Objet: avis hydrogéologique sur le projet de création d'une blanchisserie industrielle sur la commune de Suzannecourt (52)

**Avis hydrogéologique  
sur le projet de création d'une blanchisserie industrielle  
destinée au secteur nucléaire  
sur la commune de Suzannecourt (52)**

18.52.AH.03

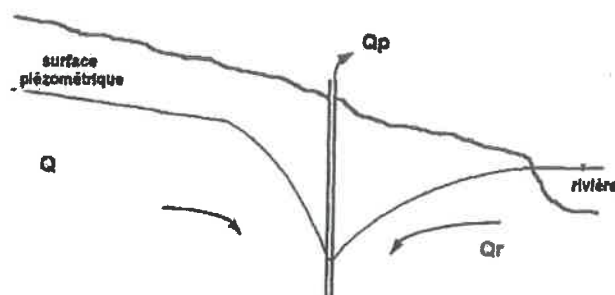
Seuls les captages de Vecqueville (BSS000UNEL et BSS000UNFH) sont situés en aval hydraulique du point de rejets dans la Marne (à moins d'1 km de distance à vol d'oiseau).

- (2) Les plus proches captages AEP (commune de Vecqueville) sont implantés à moins d'1 km de l'installation, et de plus dans un méandre ce qui favorise les phénomènes de réalimentation de la nappe alluviale par le cours d'eau et pourrait induire un effet de "concentration" dans la nappe (voir schéma ci-avant). Pourtant aucune modélisation des écoulements souterrains au droit de ces captages et de leur relation avec le réseau d'eau superficielle n'a été réalisée.
